ラッチ錠部品の材質変更

ラッチ錠の外筒部分を樹脂パーツに変更します。

外筒パーツ

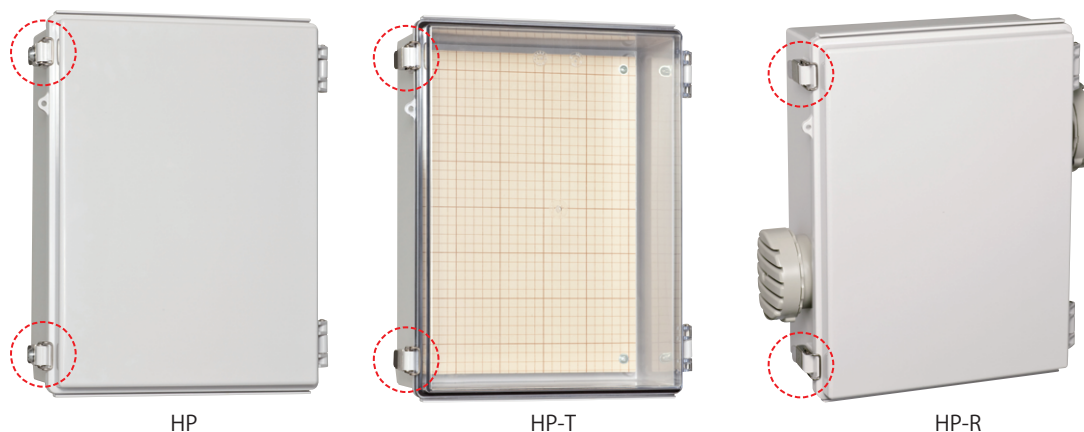
亜鉛ダイキャスト ➡ グラスファイバー入りナイロン6

※樹脂と金属の異種材質により固着を軽減 ※塩害環境を考慮

■変更内容 ラッチ錠の外筒パーツ【金属製 ➡ 樹脂製】 ※品番、価格に変更はありません。
